## Vorhabenbezogener Bebauungsplan "Solarpark Veringenstadt" und 6. Änderung der 3. Gesamtfortschreibung des FNP "Laucherttal"

### Frühzeitige Beteiligung der Behörden und sonstigen Träger öffentlicher Belange nach § 4 Abs. 1 BauGB

### Stellungnahmen und Abwägungsvorschläge

Stand: 08. Dezember 2023

Abbildung 1: voraussichtl. Geltungsbereiche des BPlans Solarpark Veringenstadt mit ca. 13,8 ha

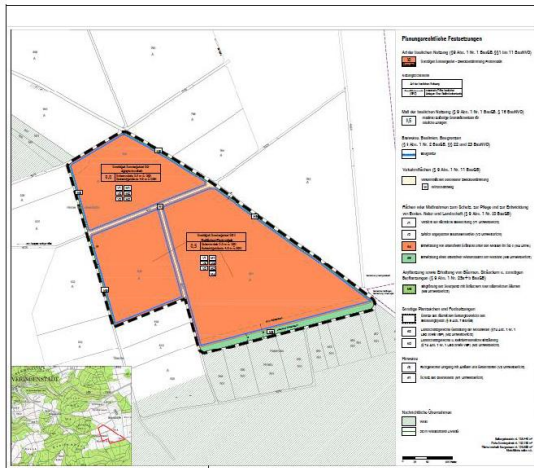
Im aktuellen Planentwurf vom 17.04.2023 ist zwar bereits ein Waldabstand von 30 m dargestellt, jedoch stimmt dieser nicht mit der vorgesehenen Baugrenze für die PV-Module überein. Wir bitten deshalb um eine Korrektur bzw. Verschiebung der Waldabstandslinie auf die geplante Baugrenze (blaue Linie).

Auf Basis einer Luftbildauswertung handelt es sich bei den angrenzenden Wäldern, um nadelholzbetonte Bestände mit Oberhöhen von bis zu 30 m. Darüber hinaus ist davon auszugehen, dass die Bäume standörtlich und mit fortschreitendem Alter weiter an Höhe zunehmen werden. Weiterhin lässt sich aufgrund der Höhenstrukturkarte erkennen, dass das Gelände leicht in Richtung der geplanten PV-Anlagen abfällt.

Die Baugrenzen werden angepasst.
